Keuringsverslag van een elektrische laagspanning- en zeer lage spanningsinstallatie

NIET CONFORM

Straatnaam M. Stansstraat
Huisnummer 25
Busnummer
Postcode 3650
Gemeente Dilsen-Stokkem
Land België

Controlebezoek van een huishoudelijke installatie volgens (KB 08/09/2019) - AREI Boek 1- 6.5. en 4.2.4.3.

Afbeelding schakel- en verdeelbord:

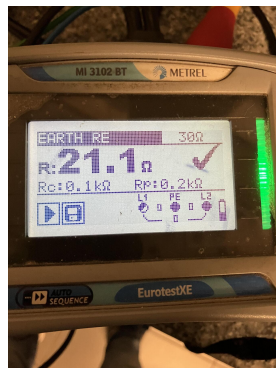
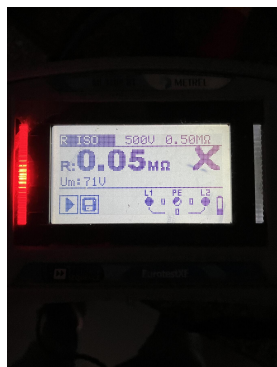
NOK

Aantal kringen	Curve	Bescherming IN (A)	(andere)	P	Sectie (mm ²)
Zie schema's in bijlage	-	-	-	-	-
Visueel nazicht (algemeen)	NOK	Directe aanraking	NOK	Indirecte aanraking	NOK
Aansluitingen	OK	schema in bijlage door Aceg vzw	NA		
Equipotentiale verbindingen	OK	Doorsnede geleiders	OK		
Continuïteit	OK	Verlichting / toestellen	OK
